# 設計変更詳細

対象型式	変更時期	新型式	対象サイズ
125H-BDNS	2007年4月	125H-BDNS-N	全サイズ

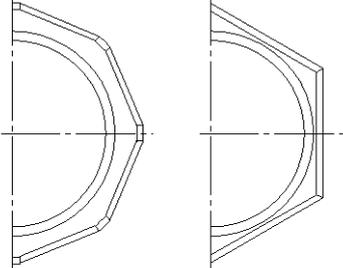
変更内容		
項目	変更前	変更後
全面設計変更		全面設計変更のため、変更前との部品互換性はなし。
寸法 (詳細は表 1)		1)面間/高さ寸法等変更あり。
プラグ形状		
スパナ掛け形状		 呼び径 1/2~2      3/8
